KOEKELBERG. Ecole de Kadeekes - Rue Herkoliers 35-68 (arch. Henri Jacobs)

AVIS PRÉALABLE : Réaménagement de l'école

Avis de principe de la CRMS

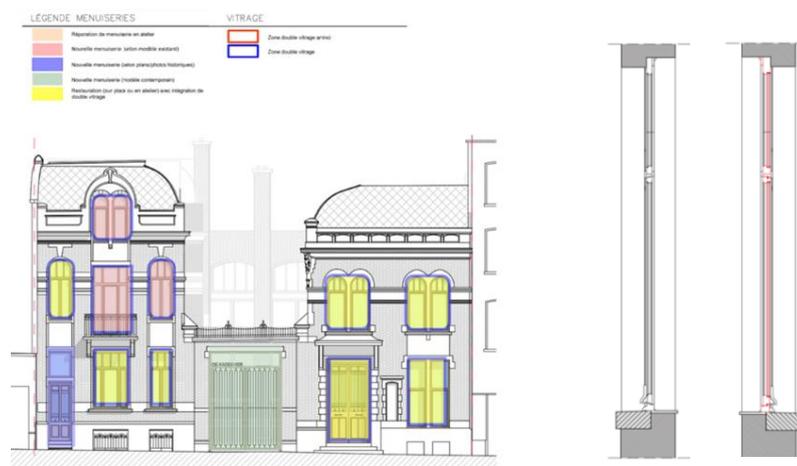
La suppression de la rampe actuelle, peu esthétique et nuisant à la lisibilité de la façade, est positive. Le principe de créer cette nouvelle entrée PMR à l'endroit proposé semble adéquat, mais les documents fournis soulèvent plusieurs questions : quel sera le statut exact de cette nouvelle entrée et sera-t-elle réservée uniquement aux PMR et aux vélos ? Comment fonctionne-t-elle à l'intérieur (les plans sont sur ce point peu compréhensibles) ? L'entrée principale restera-t-elle en usage en tant que telle ? La CRMS demande de clarifier ces points pour pouvoir se prononcer en toute connaissance de cause.
